D.g.r. 18 dicembre 2024 - n. XII/3667

Progetto di aggiornamento del Piano stralcio per l'Assetto Idrogeologico del bacino del fiume Po (PAI) e del Piano di Gestione del Rischio di Alluvioni (PGRA) relativo al fiume Adda sopralacuale da Le Prese al lago di Como. Presa d'atto degli esiti della conferenza programmatica (art. 68 del d.lgs. 152/2006) ed espressione del parere di Regione Lombardia

FIUME ADDA SOPRALACUALE
da Le Prese al Lago di Como

Tratto 1 – da Gera Lario a Delebio

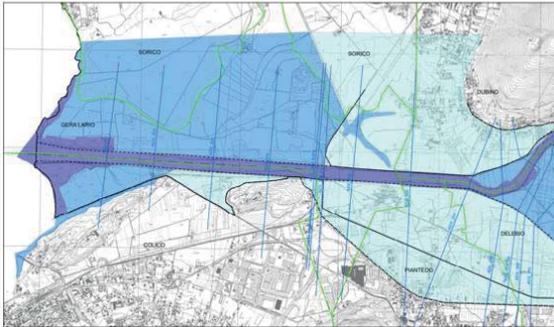
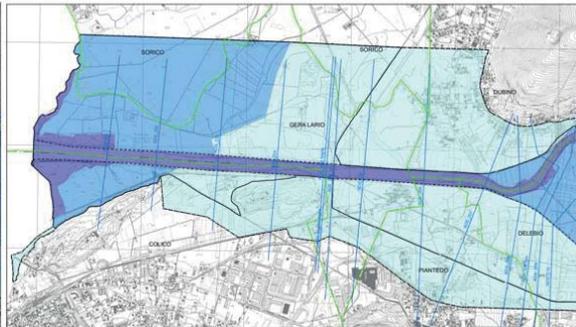
Osservazioni 1, 7, 8a-b, 11a-e, 5a-b

Accolta
Modificate fascia A e B. La fascia A è stata modificata da sez. 210 a sez. 215 in modo che tenga dentro la porzione di area allagabile per T_r 200 anni che presenta v>0.4. La fascia B segue il limite della nuova area allagabile M in corrispondenza dell'edificio oggetto dell'osservazione (che resta escluso dalla fascia B); ad est si amplia a comprendere le aree boscate naturali presenti sino alla sezione 215

Sintesi dell'osservazione – Scenario M del PGRA

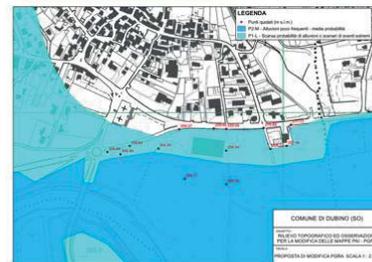
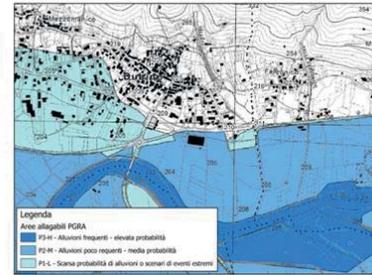
Le osservazioni sono relative all'area agricola in destra idrografica del f. Adda, compresa tra il confine con il Comune di Mantello ed il cimitero di Dubino, che ricade in parte in Fascia A ed in parte in Fascia B del PAI e parzialmente nello scenario M del PGRA. Il Comune ha commissionato un rilievo topografico per verificare la situazione piano altimetrica della zona secondo il quale alcuni settori dell'area agricola, inseriti nello scenario M del PGRA, si trovano a quote superiori alla quota di allagamento con TR 200 anni.

Sintesi dell'osservazione – Fasce A e B del PAI

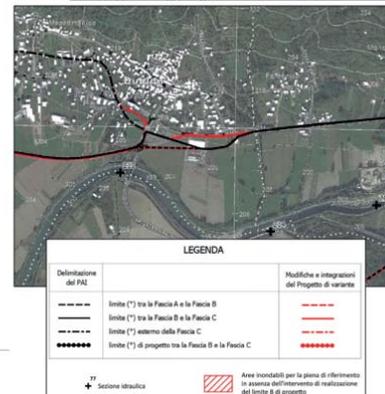
Il Comune chiede di aggiornare la delimitazione delle Fasce A e B del PAI, come riportato nello stralcio cartografico allegato, considerate le verifiche ed i rilievi di dettaglio della topografia attuale.

Accolta parzialmente:

Si accoglie parzialmente la proposta di modifica del limite di fascia A facendo riferimento alle velocità ed escludendo l'edificio, dato che nella versione adottata era stata mantenuta la fascia A pre-vigente. Viene inoltre eliminata l'intersezione tra il limite della fascia e l'edificio posto a est dell'edificio agricolo oggetto dell'osservazione.

Si modifica il limite di fascia B facendolo corrispondere alla strada sp4.

DETTAGLIO OSSERVAZIONE N. 11c

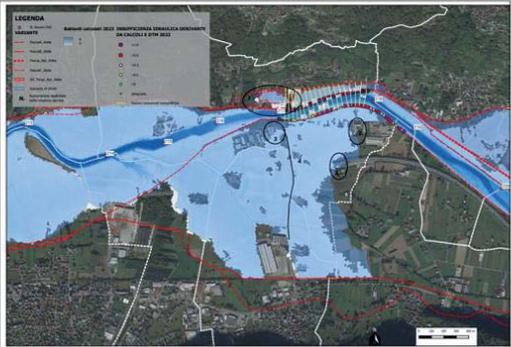
Sintesi dell'osservazione – Allagamento in corrispondenza di un terrapieno ed edifici esistenti
L'osservazione riguarda un'area non accuratamente rappresentata nella base topografica con conseguente mappatura di allagamento in corrispondenza di un terrapieno esistente (evidenziata con il numero 3 nell'elaborato n.3). I punti 3D derivanti da rilievo topografico trasmessi in allegato consentono di correggere tale aspetto se inseriti nella base geometrica di calcolo disposizione e quindi aggiornare il calcolo idraulico.

L'area allagabile rappresenta l'involuppo dell'allagamento. Non si escludono porzioni interne anche se rialzate. Le norme esistenti (PAI) con le disposizioni regionali attuative definiscono le modalità per trattare questi casi (art. 39 commi 1 e 2)

Rinvia alle valutazioni di dettaglio della pericolosità e del rischio (aree già edificate ricadenti entro le fasce A e B)

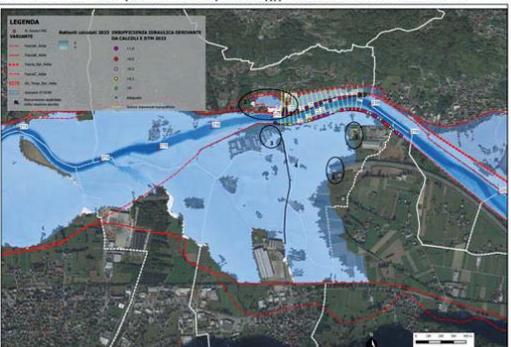
Sintesi dell'osservazione – Strada di collegamento Rogolo-Mantello in rilievo
L'osservazione riguarda la strada di collegamento tra Rogolo e Mantello che risulta presente nel Lidar MATTM e che è bene tenere in considerazione per mappare correttamente i battenti in tutta la Fascia B in sinistra Adda (evidenziata con il numero 4 nell'elaborato n.3). Si chiede quindi di infittire la mesh di calcolo sulla base dei Lidar a disposizione e quindi aggiornare il calcolo idraulico.

L'infittimento della mesh modifica i tiranti ma non la delimitazione di fasce ed a.a. La diversa pericolosità di dettaglio può essere gestita con gli studi locali

Rinvia alle valutazioni di dettaglio della pericolosità e del rischio (aree già edificate ricadenti entro le fasce A e B)

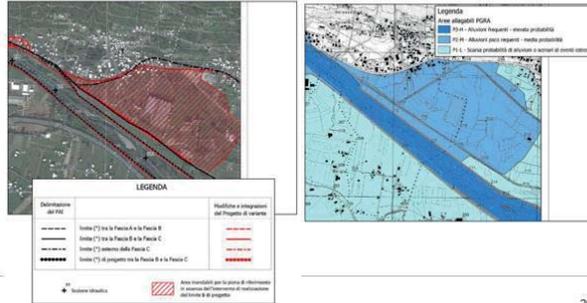
La seconda osservazione riguarda sempre le aree allagabili a tergo della B di progetto in destra idrografica del f. Adda in località Piussegno e ricadenti nello scenario M del PGRA. Il rilievo topografico condotto dal Comune ha permesso di rilevare la sostanziale uniformità delle quote sommitali delle arginature del f. Adda in destra e sinistra idrografica a valle del ponte di Traona. Il Comune chiede di rivalutare la Fascia B di Progetto in base alle quote sommitali delle arginature, che risultano uguali o talora più elevate in sponda idrografica destra.

Non accolta

Lo studio a supporto della variante, come riportato anche nell'osservazione, individua l'origine dell'esondazione nell'area in esame nel rigurgito del canale di bonifica, anche recapito del T. Vallone di Traona, che sfocia nel T. Valle di Siro subito prima del suo sbocco in Adda. L'area in esame, anche a seguito delle nuove modellazioni, risulta allagabile; pertanto, la Bpr si rende necessaria: è infatti associata alla realizzazione di opere puntuali sul canale che provoca rigurgito.

Sintesi dell'osservazione – Incongruenze tra fasce PAI e aree allagabili PGRA

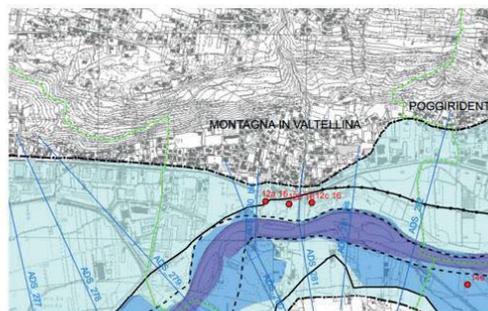
Si chiede di rendere maggiormente coerenti le perimetrazioni delle fasce PAI con le aree allagabili del PGRA, in particolare nella zona di «Busteggia» ed in corrispondenza della zona produttiva in sponda destra del fiume Adda, in quanto sembra che le Fasce A e B del PAI occupino porzioni di territorio molto più estese di quelle considerate allagabili nello studio idraulico di variante del PGRA.

Parzialmente accolta con modifica significativa fascia B post adozione

Sintesi dell'osservazione – Studio locale di dettaglio del Comune

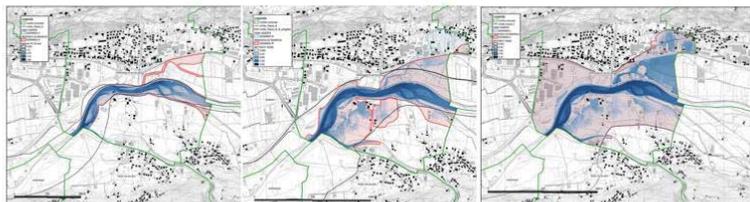
Si chiede di prendere atto dello studio “Proposta di revisione della mappatura del PGRA di pericolosità e del rischio idraulico del reticolo principale”, predisposto nel 2021 dai professionisti incaricati dal Comune (Ing. Amos Baggini, Ing. Raffaella Begnis e Geologo Danilo Grossi), in quanto trattasi di uno studio locale di maggior dettaglio, che meglio tiene in considerazione le caratteristiche morfologiche del terreno e delle opere di regimazione effettivamente presenti lungo l'asta del fiume Adda.

Accolta

Figura 2 ortofotocarta AGEA 2016a

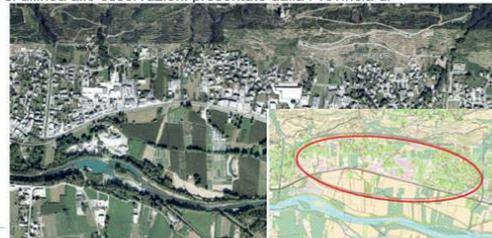
Soggetto che ha presentato l'osservazione	Atti regionali	Proposta modifica fasce	Proposta intervento strutturale	Tavola di riferimento variante
Comune di Poggiridenti Prot. 2460 del 12/05/2023	Z1.2023.0017788 del 12/05/2023	Eliminazione limite B di progetto e riclassificazione della località Poggiridenti Piano in Fascia C	No	05

Parzialmente accolta. Dati gli esiti della nuova modellazione, coerenti con gli studi di dettaglio dei comuni e con altre osservazioni, si modifica il limite da B di progetto in limite di fascia B ampliandolo e facendolo coincidere con la SS 38. Oltre la SS 38 l'area è ora classificata in fascia C.

Sintesi dell'osservazione – Limite B in sponda sinistra tra le sezioni 281 e 283 - 1C

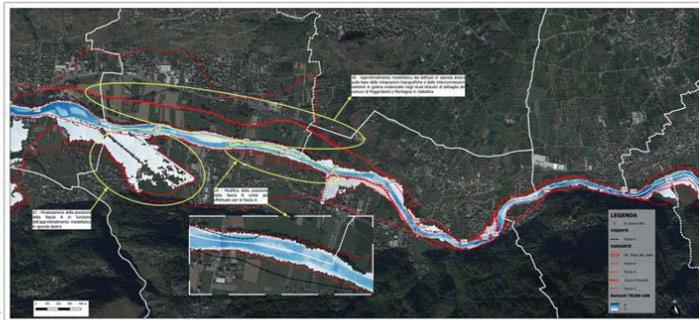
Nel progetto di variante si evidenziano importanti esondazioni in sinistra idraulica tra le sez. 281-283 con conseguente ampliamento del limite B. I precedenti vincoli idraulici e le mappature del pericolo sia a scala di bacino che locale sono concordi nell'individuare una differente dinamica idraulica per la zona evidenziata. Si chiede di rivalutare il tracciato del limite B proposto a seguito dell'approfondimento modellistico in sponda destra.

Parzialmente accolta in sponda sinistra è confermato l'allagamento. Si procede però ad affinare la delimitazione delle fasce

Sintesi dell'osservazione – Scenario di pericolosità M in sponda nella zona dello sbocco del canale

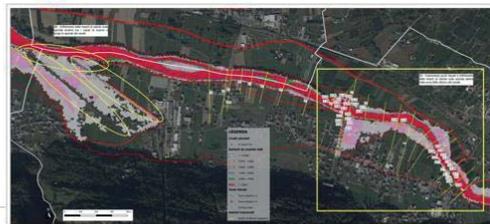
L'osservazione riguarda l'area allagabile per TR 200 in sponda destra nella zona dello sbocco del canale (indicata con 2A nell'elaborato n.3), all'interno della quale è stato condotto il rilievo topografico puntuale a terra di cui vengono forniti i punti 3D. In corrispondenza dei punti battuti è stato effettuato un controllo speditivo per quantificare le insufficienze idrauliche riscontrate. Il confronto tra le quote assolute dell'esondazione e le quote topografiche battute indica diverse tratte dove la piena dovrebbe essere contenuta in alveo. Siccome la mappatura proposta in variante deriva in parte anche dal rigurgito lungo il canale di scarico Enel, non si può avere una correlazione immediata delle minori insufficienze che derivano dalla topografia reale rispetto alla base geometrica utilizzata. Si chiede pertanto di infittire la mesh di calcolo sull'area in esame inserendo i punti rilevati ed aggiornare lo scenario di pericolosità M proposto.

Accolta. Sono stati utilizzati i dati topografici trasmessi ma senza modifiche alle fasce e aree allagabili in quanto NON ci sono differenze (nella zona 2A), in termini di estensione, tra le a.a.M del progetto di variante e quelle derivanti dalla modellazione aggiornata (sez. 287). Viene evidenziato l'allagamento in sponda destra segnalato dal Comune e risultante anche negli studi di dettaglio. Nella nuova modellazione che ha utilizzato i dati trasmessi viene modificata l'area allagabile in sponda destra (ma più a valle) che ora è coerente con la delimitazione contenuta nelle mappe PGRA vigenti.
